PROGETTO DEFINITIVO

RADDOPPIO GIAMPILIERI-FIUMEFREDDO

RISCONTRO ALLA RICHIESTA DI INTEGRAZIONI PUNTO 7a)-7b)-7c)-7d)

NOTA MINISTERO DELL'AMBIENTE E DELLA TUTELA DEL TERRITORIO E DEL MARE PROT. DVA-267

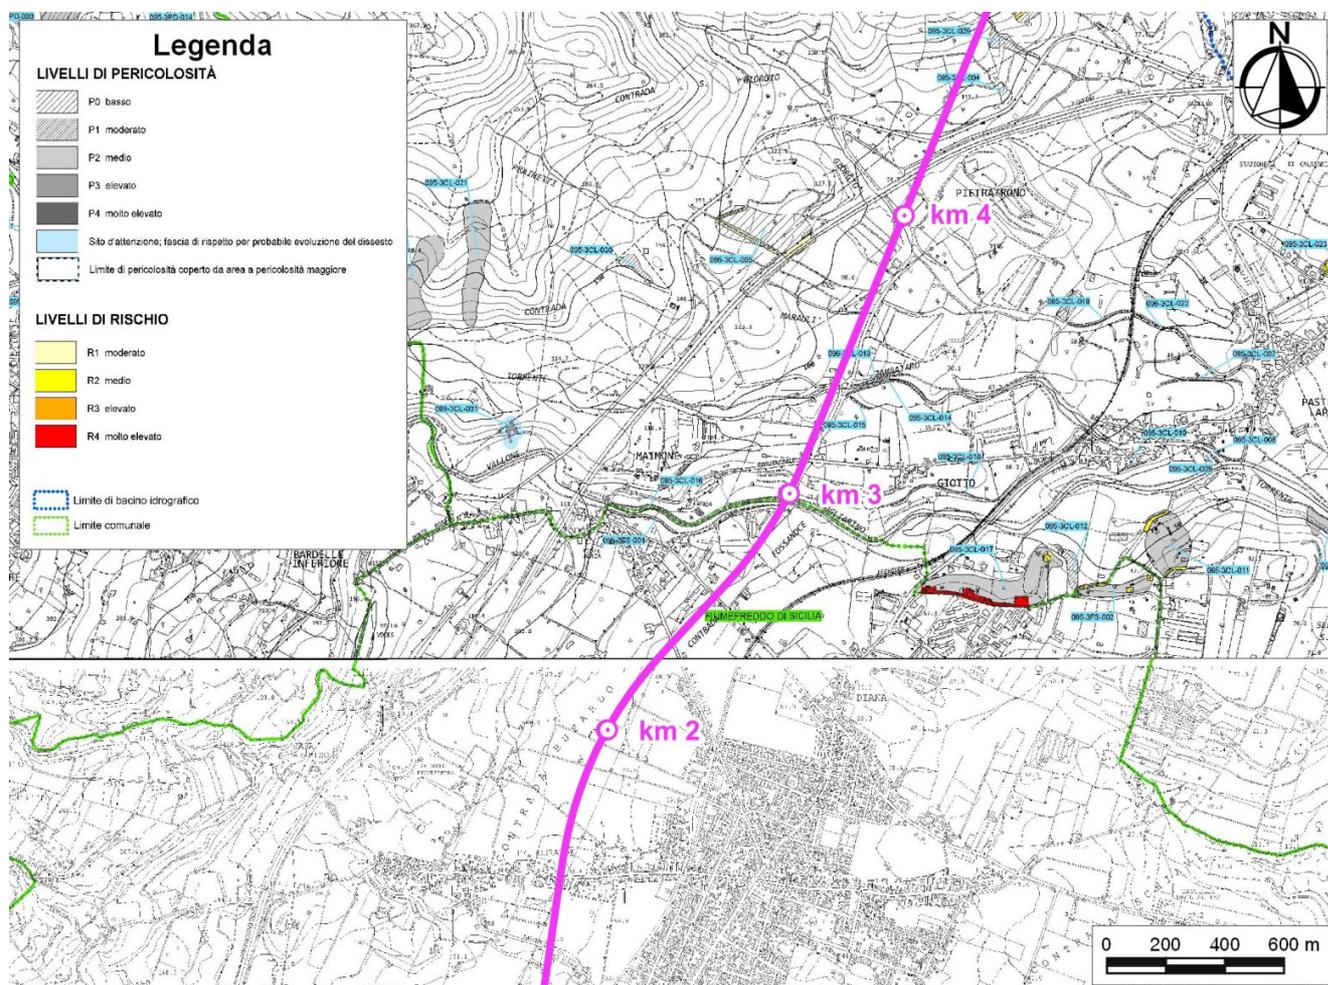
- a. negli allegati progettuali i dettagli e la descrizione puntuale dell'intervento di mitigazione e/o l'ottimizzazione progettuale prevista in relazione alla componente in oggetto;*
- b. nella relazione di valutazione degli impatti, l'analisi di tutti i settori di interferenza dell'area interessata dal progetto;*
- c. una coerente valutazione delle interferenze e dell'eventuale rischio residuo per tutti i settori d'intervento coinvolti, le tipologie di opere previste unitamente alle caratteristiche geomeccaniche dei litotipi interessati;*
- d. disponga un elaborato che riporti il tracciato inserito delle planimetrie PAI con la perimetrazione delle aree a rischio;*

Per questa prima tratta del progetto solo in c.da Serro Manco, all'altezza del km 4+400 circa, il tracciato, che si sviluppa interamente in galleria, lambisce un areale di pericolosità da frana moderata (P1), legata a fenomeni di erosione concentrata. Poco più a nord è riportato un ulteriore areale di pericolosità da frana sempre moderata (P1), legata però a franosità diffusa, tale fenomeno non interessa direttamente le opere in progetto in quanto, come detto si sviluppano in sotterraneo con coperture di diverse decine di metri. Dai rilievi di campo eseguiti e dagli studi fotointerpretativi tale settore risulta attualmente interessato fenomeni erosivi intensi, solchi di erosione concentrata e locali fenomeni di franosità diffusa superficiale, Tali

fenomeni non interferiscono con le opere in progetto (galleria principale e seconda uscita pedonale) e pertanto non rappresentano in tal senso una criticità.
